Examen au cas par cas
Numéro d'enregistrement de la demande : 020103/KK P Maître d'ouvrage : VOLTA INVESTISSEMENTS Projet : Installation d'ombrières photovoltaïques sur la commune de Rebourguil Localisation : Rebourguil (12) Date de réception du dossier : 30/06/2026 Date demande de pièces complémentaires : 03/07/2026

Objet : Réponse à la demande de pièces complémentaires

Plan de coupe des ombrières photovoltaïques

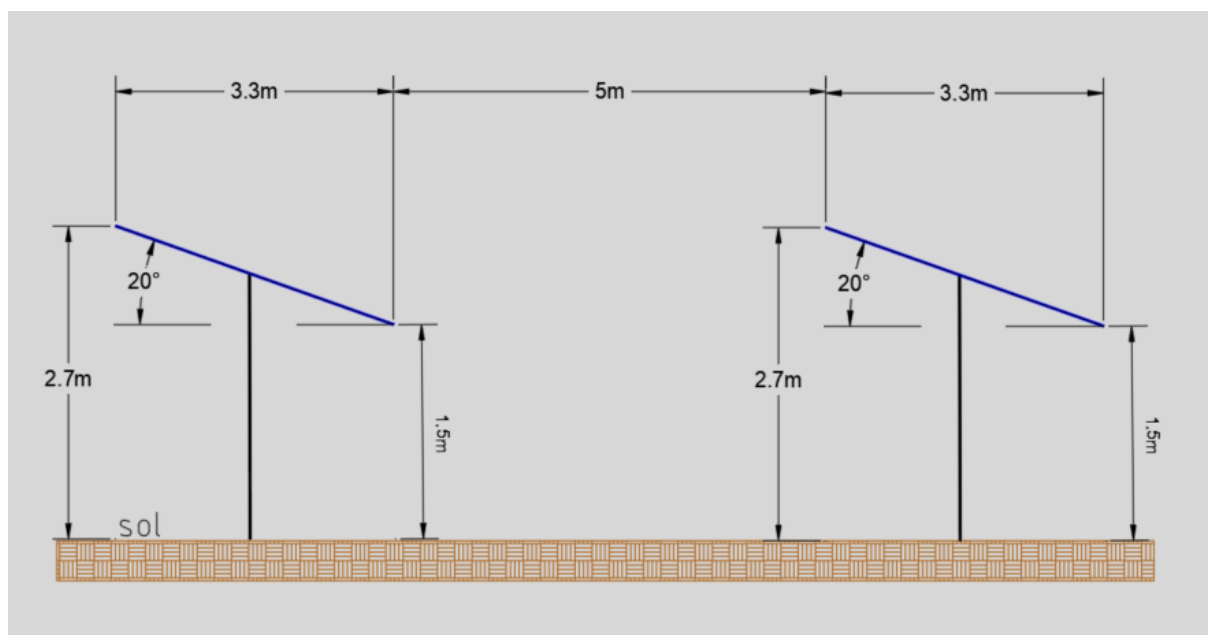
■ **Démontrer que le projet ne conduit pas une artificialisation des sols au sens de l'arrêté du 29 décembre 2023, pour cela préciser la hauteur minimale des panneaux et l'espace inter-rangée.**

Conformément à l'arrêté du 29 décembre 2023 relatif aux installations de production d'électricité à partir de l'énergie solaire ne conduisant pas à une artificialisation des sols au sens de l'article L.101-2-1 du Code de l'urbanisme, le projet respecte les critères techniques permettant de le qualifier de surface non artificialisée.

Les ombrières photovoltaïques présentent une hauteur minimale de 1,50 m sous le point le plus bas des modules, permettant le maintien d'une activité agricole en dessous des installations ainsi que la libre circulation de la faune et le développement du couvert végétal herbacé. Un espacement inter-rangées de 5 m est par ailleurs maintenu entre chaque structure, garantissant une exposition suffisante au rayonnement solaire et aux précipitations sur l'ensemble de la parcelle, ainsi que la continuité des sols perméables et de la couverture végétale sur la majeure partie de l'emprise du projet. Les structures seront ancrées au moyen de pieux vissés ou battus,

sans recours à des fondations bétonnées, ce type d'ancrage étant privilégié afin de préserver les propriétés naturelles du sol (perméabilité, structure, activité biologique). Ce choix technique sera confirmé par l'étude géotechnique qui sera réalisée préalablement au chantier. Le plan de coupe ci-dessous illustre ces caractéristiques.

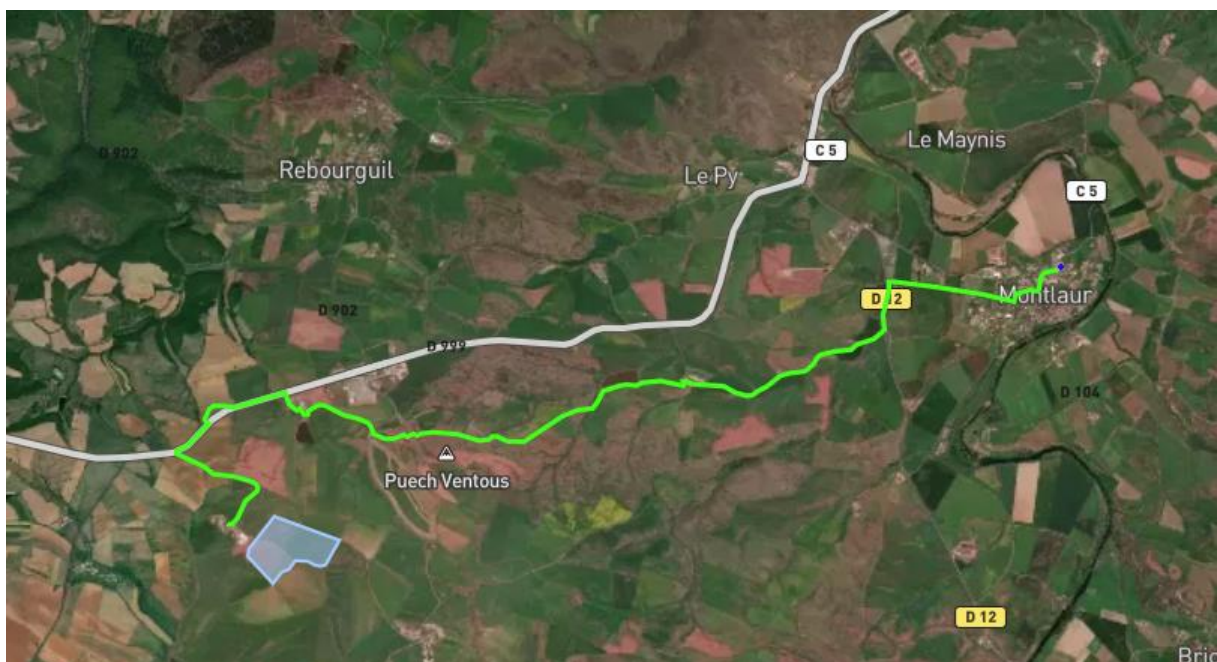
■ **Préciser si le service départemental d'incendie et de secours a été consulté, indiquer les modalités prises concernant la lutte contre les incendies (réserve incendie, pistes, débroussaillage éventuel...).**

À ce stade de la procédure, le Service départemental d'incendie et de secours (SDIS) n'a pas encore été formellement consulté sur le projet. Sa consultation interviendra dans le cadre de l'instruction de la demande de permis de construire, conformément aux procédures habituelles applicables aux projets d'ombrières photovoltaïques au sol.

Le projet a néanmoins été conçu en intégrant les prescriptions générales du SDIS applicables à ce type d'installation, notamment en ce qui concerne les accès des services de secours, les pistes de circulation et la défense contre les incendies.

Concernant le débroussaillage, aucun impact environnemental particulier n'est attendu. En effet, les installations projetées sont implantées à une distance supérieure à 50 mètres des secteurs boisés, conformément à la distance de sécurité recommandée par le SDIS. Aucun débroussaillage complémentaire n'est donc requis dans le cadre du projet, en dehors des opérations courantes de gestion de la végétation à l'intérieur de l'emprise de la centrale.
